NOTA TÉCNICA Nº43/2020

Ref: Inquérito Civil 0145.18.000610-1 e Procedimento de Apoio a Atividade Fim 0024.19.010386-1

- 1. Objeto: Remanescente das instalações da Cia Mineira de Eletricidade
- 2. Endereço: Rua Espírito Santo, nº 467 e s/nº
- 3. Município: Juiz de Fora
- **4. Proteção existente**: Tombamento pelo município de Juiz de Fora por meio do decreto nº 2863/1983
- 5. Proprietário: Centrais Elétricas de Minas Gerais
- 6. Considerações preliminares:

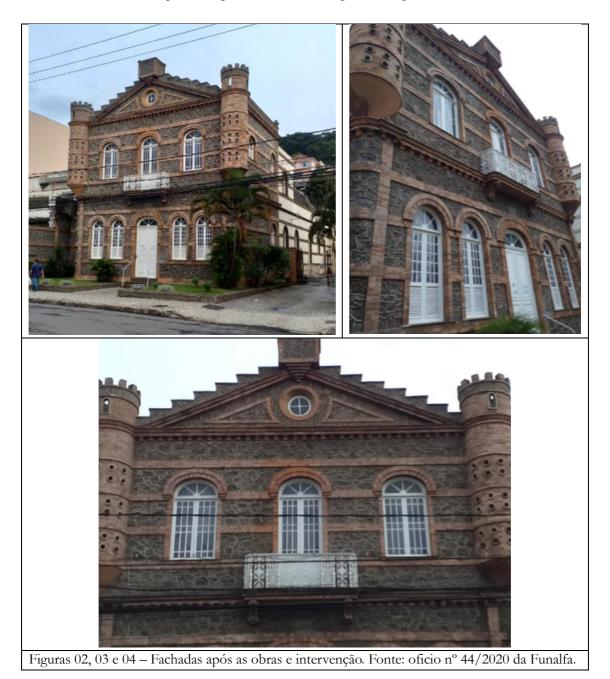
Por meio do ofício nº 44/2020, a arquiteta Angélica Moreira Costa informou:

- Antes do início das obras foram realizados testes, pelos autores do projeto, em pequenos trechos das laterais da edificação. Estes testes foram comunicados à Divisão de Patrimônio Cultural que, por meio de equipe técnica, verificou a efetividade do resultado de remoção da resina / verniz.
- A retirada do verniz foi satisfatória, chegando à coloração próxima à original.
- O processo de remoção seguiu o projeto aprovado e a obra encontra-se concluida.
- Todos os custos envolvidos (contratação dos profissionais, elaboração do projeto, compra de materiais e execução da obra) foram de responsabilidade da CEMIG.
